INFO TECHNIQUE

Nouveau galet tendeur la version manuelle cède le pas à la version semi-automatique

Constructeur : Ford
 Modèle : Transit
 Années : jusqu'à 12.2000
 Moteurs : 2.5 TD, 2.5 DI
 Référence INA : 531 0504 10
 Références OE : 1136426
 1C1Q 6K254 AA

Photo 1 : 531 0504 10 – galet tendeur semi-automatique

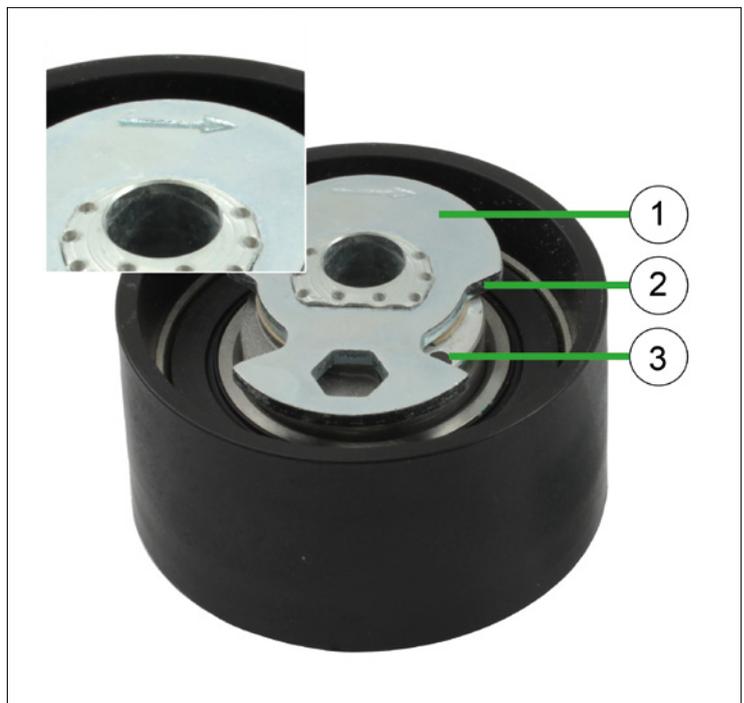
Jusqu'à présent, la distribution du véhicule désigné ci-dessus était équipée d'un galet tendeur manuel. Celui-ci est remplacé par le galet tendeur semi-automatique réf. 531 0504 10 également compris dans les kits de distribution réf. 530 0143 10 et 530 0144 10.

Si le montage de l'ancien et du nouveau galet tendeur reste identique, la tension de la courroie se fait en revanche différemment. Avec le nouveau galet, la courroie de distribution est tendue à l'aide d'une clé à six pans creux.

Pour tendre la courroie de distribution, il faut tourner la plaque de serrage (1) à l'aide d'une clé à six pans creux jusqu'à ce que l'alésage (3) soit à moitié couvert par le bord (2) de la plaque de serrage.
